## ΑΕΡΟΣΥΜΠΙΕΣΤΗΣ WABCO ΓΙΑ MERCEDES-BENZ

### ΚΩΔΙΚΟΙ ΠΡΟΙΟΝΤΟΣ ΚΑΙ ΠΑΡΑΠΟΜΠΕΣ

Σφράγιση θύρας 4 του συμπιεστή

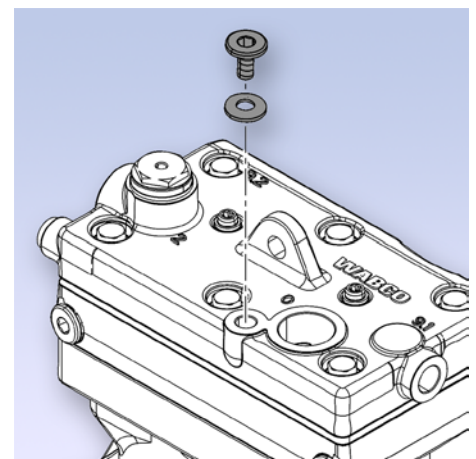
Κατά την αντικατάσταση αεροσυμπιεστών από τον ανταγωνισμό σε οχήματα που δεν χρησιμοποιείται η θύρα ελέγχου μείωσης ισχύος No. 4, αυτή η θύρα πρέπει να σφραγισθεί στο συμπιεστή WABCO χρησιμοποιώντας το kit επισκευής WABCO 912 510 933 2
